TRANS/WP.29/2004/21
5 décembre 2003

PROPOSITION DE PROJET DE COMPLÉMENT 7 À LA SÉRIE 01
D'AMENDEMENTS AU RÈGLEMENT N° 52

(Véhicules de transport en commun de faible capacité
des catégories M2 et M3)

«Figure 15b

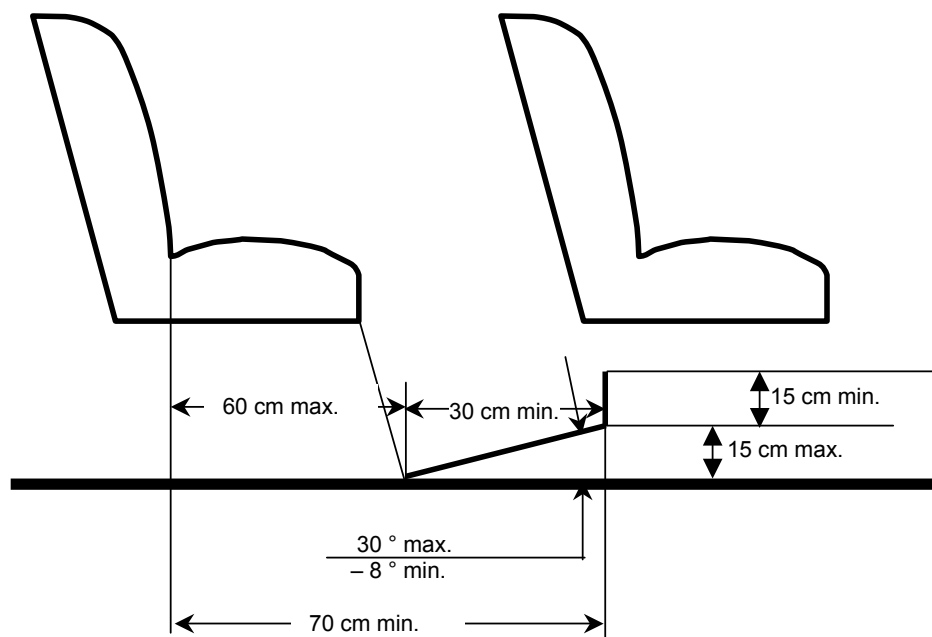
Ajouter un nouveau paragraphe 5.7.8.5.2, libellé comme suit:

«5.7.8.5.2 Pour un siège situé derrière un autre siège et/ou un siège faisant face à l'allée, il doit y avoir un dégagement minimum d'une profondeur d'au moins 300 mm et d'une largeur conforme au paragraphe 5.7.8.2.1 (voir fig. 15b de l'annexe 3). La présence dans cet espace de piètements de sièges et d'intrusions visés aux paragraphes 5.7.8.1.3.3 et 5.7.8.1.3.4 est autorisée, à condition qu'un espace suffisant soit laissé aux pieds du voyageur. Cet espace pour les pieds peut en partie être situé dans l'allée et/ou au-dessus de celle-ci, mais ne doit pas créer d'obstruction lorsque l'on mesure la largeur minimale de l'allée conformément au paragraphe 5.7.5. Les ceintures de sécurité et leurs ancrages peuvent empiéter sur cet espace.».

Insérer une nouvelle figure 15b, ainsi conçue:

«Figure 21

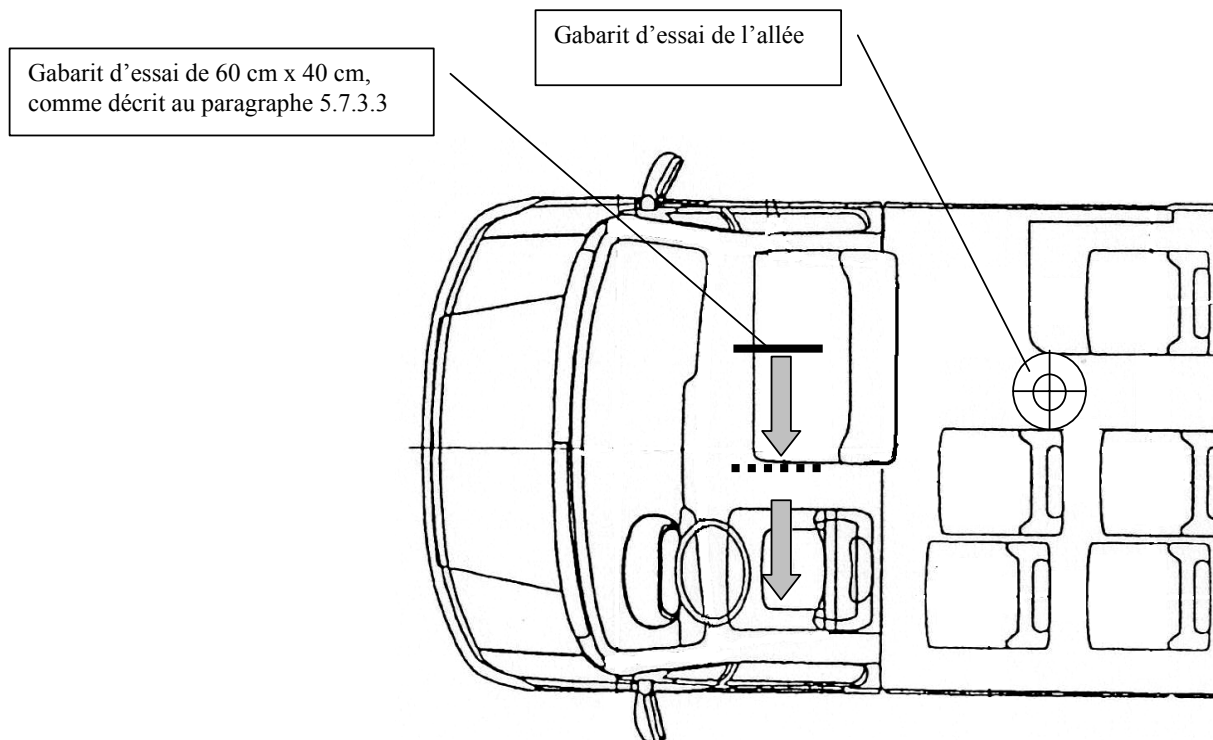
Paragraphe 5.6.2.5.2, modifier comme suit (l'appel de note 5/ et la note 5/ sont à supprimer):

«5.6.2.5.2 La porte du conducteur est admise comme porte de secours pour les occupants des sièges situés à côté de celui du conducteur, à condition que l'on puisse faire passer un gabarit d'essai, depuis les sièges des occupants jusqu'à l'extérieur du véhicule, par la porte du conducteur (voir annexe 3, fig. 21).

La vérification de l'accès à la porte du conducteur est soumise aux prescriptions du paragraphe 5.7.3.2, en utilisant le gabarit d'essai de 600 x 400 mm décrit au paragraphe 5.7.3.3. La porte de service pour les passagers doit être située sur le côté du véhicule opposé à celui où se trouve la porte du conducteur et est admise comme porte de secours pour le conducteur;».

Figure 22

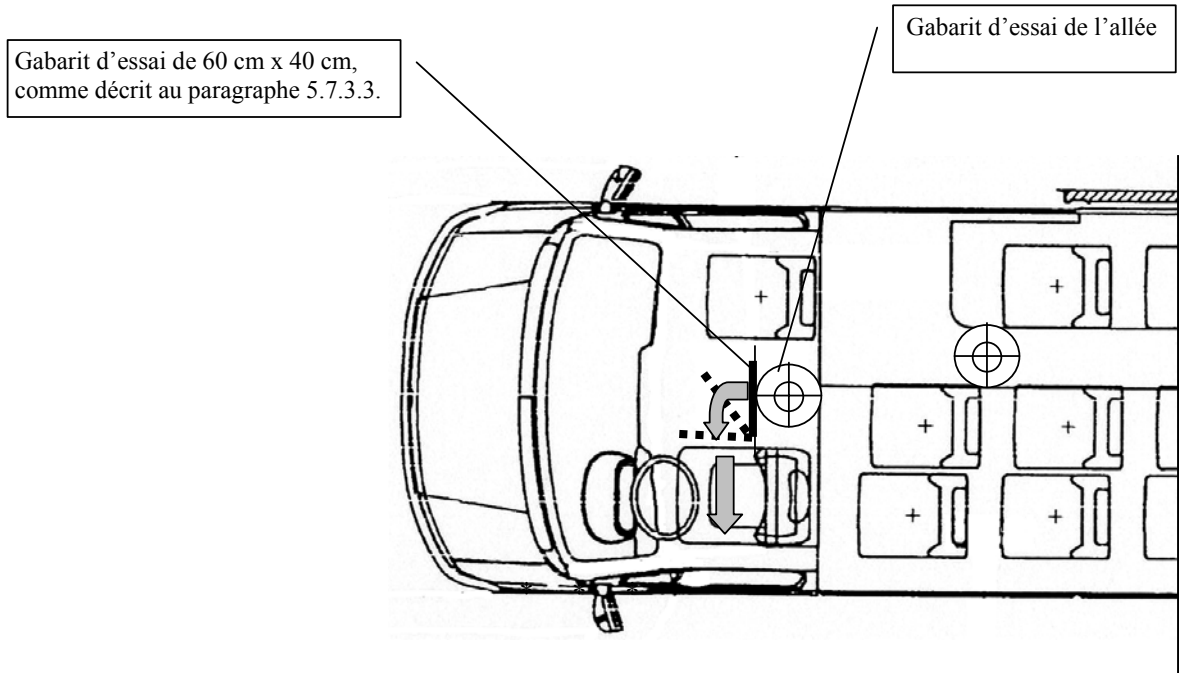
Paragraphe 5.7.2.4.2, modifier comme suit:

«... au paragraphe 5.6.2.5.2 et que l'espace réservé au siège du conducteur communique avec le compartiment principal des passagers par un passage approprié; cette prescription est réputée satisfaite si le gabarit décrit au paragraphe 5.7.5.1 peut être déplacé librement depuis l'allée, de telle sorte que sa face avant atteigne le plan vertical tangent au point le plus avancé du dossier du siège du conducteur (ce siège étant situé dans la position la plus reculée possible) et, depuis ce plan, que le panneau décrit au paragraphe 5.6.2.5.2 puisse être déplacé vers la porte de secours dans la direction définie par ce paragraphe (voir annexe 3, fig. 22), le siège et le volant étant réglés en position moyenne.».
